CITTÀ DI FIUMICINO
(Città metropolitana di Roma Capitale)

**Oggetto: Valutazione di Impatto Ambientale ai sensi dell'art. 23 del D.Lgs. 152/2006
relativa al progetto per la realizzazione del Porto turistico-crociéristico di Fiumicino Isola Sacra.
Sentito dell'Ente Gestore ai sensi dell'art. 5 co. 7 del DPR 357/1997
Codice identificativo procedimento ID:10397**

Estratto grafico T2 Planimetria di progetto

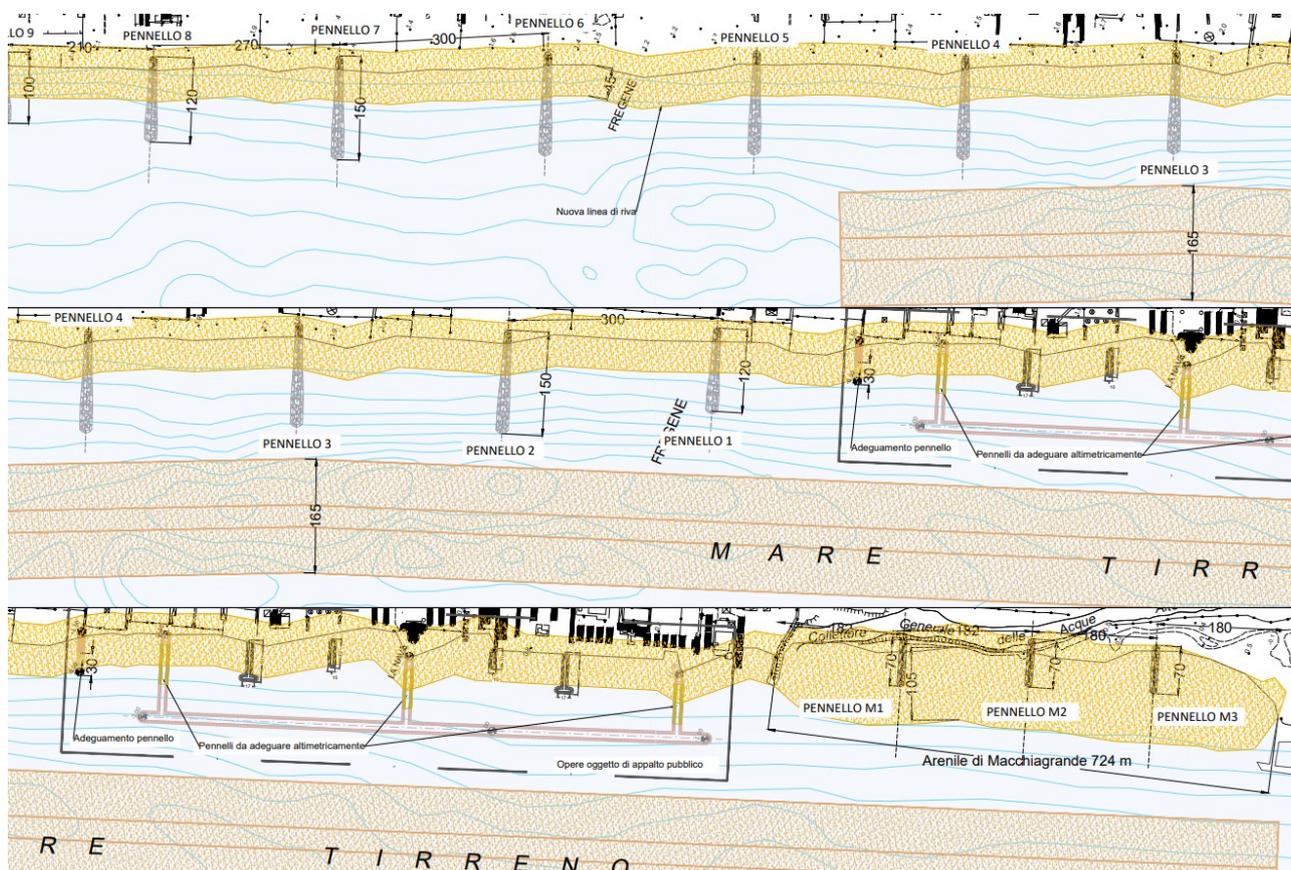
Si ritiene inoltre opportuno valutare in fase esecutiva la realizzazione di una soffolta anche in corrispondenza del tratto di arenile prospiciente la ZSC, quale intervento complementare o sostitutivo della realizzazione dei tra pennelli "nascosti".

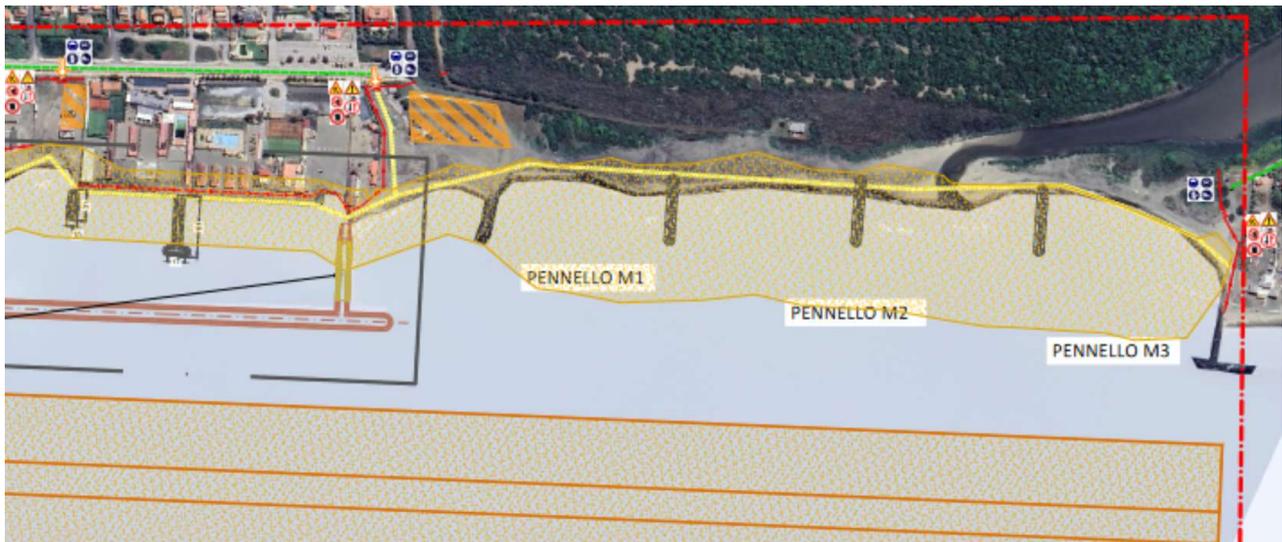
Come rappresentato nella tavola T6 il progetto di fattibilità tecnica economica prevede nell'area inclusa nella ZSC la realizzazione di una viabilità di cantiere

Suscita preoccupazione la previsione di piste di cantiere sull'arenile della ZCS, rappresentata nella tavola T6 e la relativa organizzazione del cantiere comunque non descritta adeguatamente nello studio.

Si ritiene tuttavia critica la realizzazione di una pista di cantiere sulla fascia residuale di spiaggia oggi presente e si ritiene opportuno valutare in fase esecutiva la possibilità di realizzare i pennelli non via terra, ovvero di posticipare la realizzazione degli stessi dopo la fase di ripascimento, o dopo aver realizzato parte dello stesso.
